新竹縣政府工程查核代表照片表

工程名稱：湖口鄉孝勢村集會所活動中心興建工程

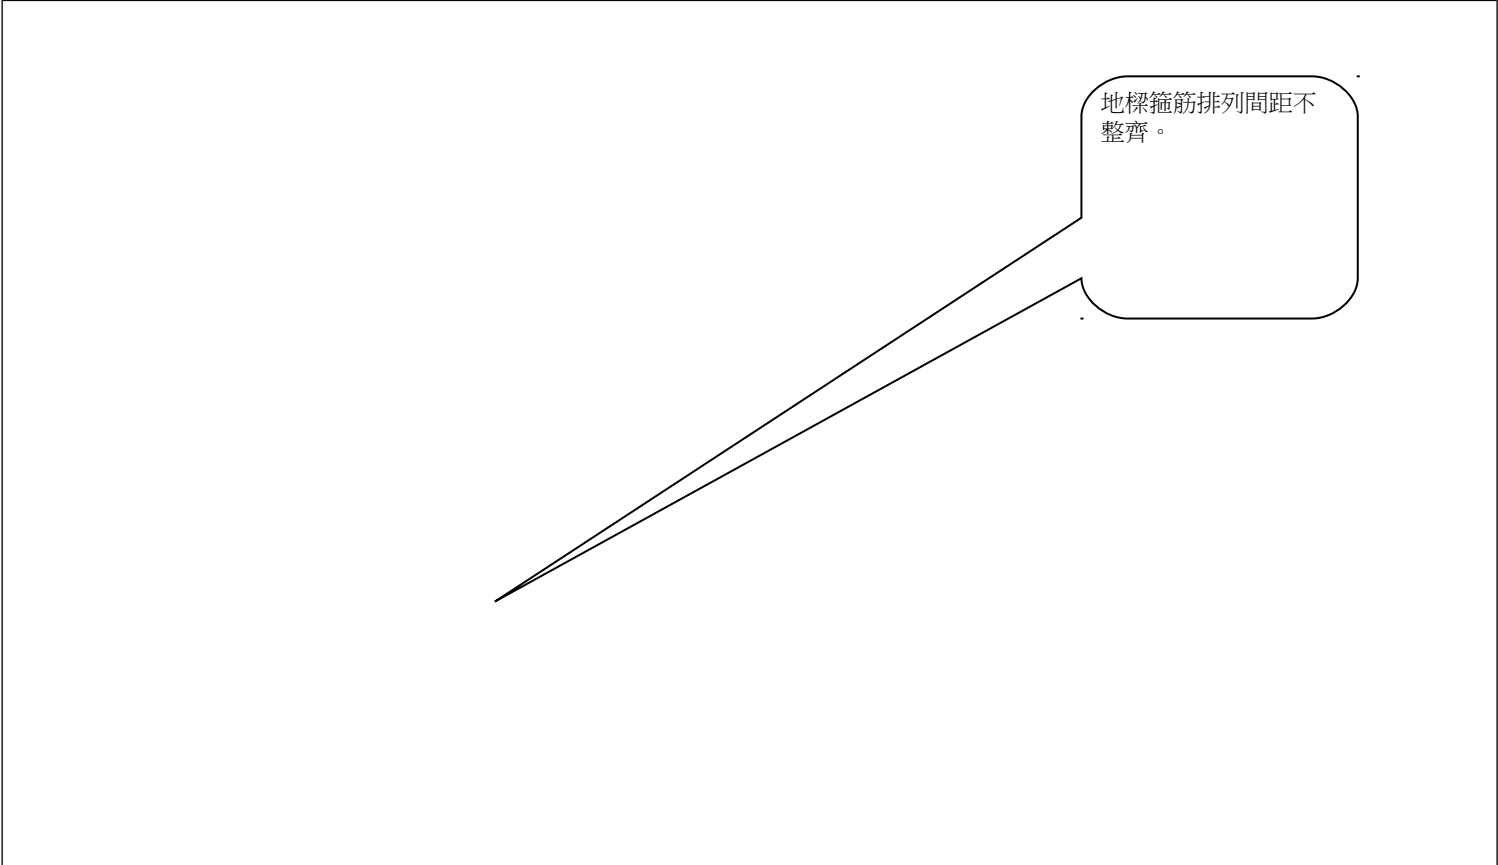
混凝土澆置表面高低不平、有弧形。

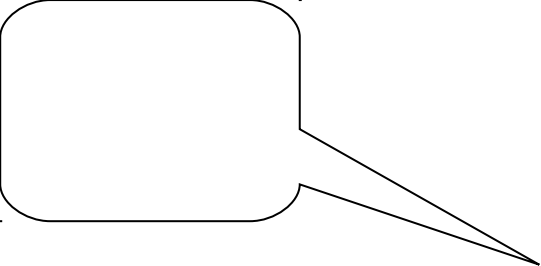
鋼軌樁中間之擋板為6分板，而夾板過雨水會膨脹，擋土效果不良。

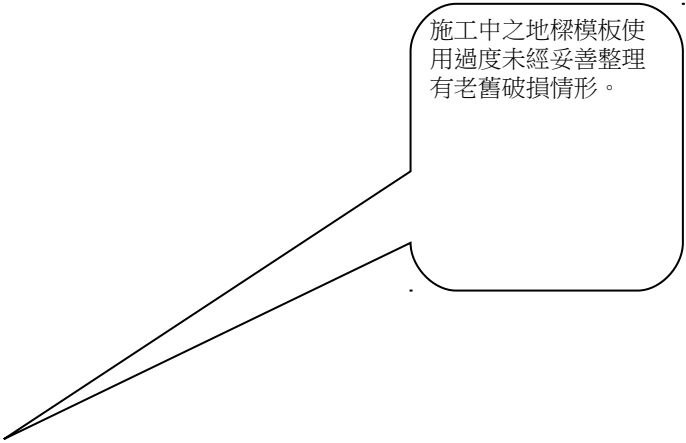
說明	未確實督導或稽核工地安全衛生事宜。施工中之地樑高差超過1.5公尺以上之場所作業，未設置符合規定之安全上下設備及防墜措施。

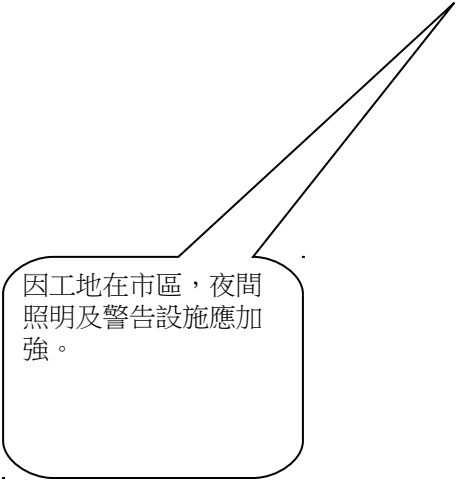
工程告示牌，政風電話有誤，工地負責人及專任工程人員電話請填寫手機號碼，令空污編號未載明，請補正。
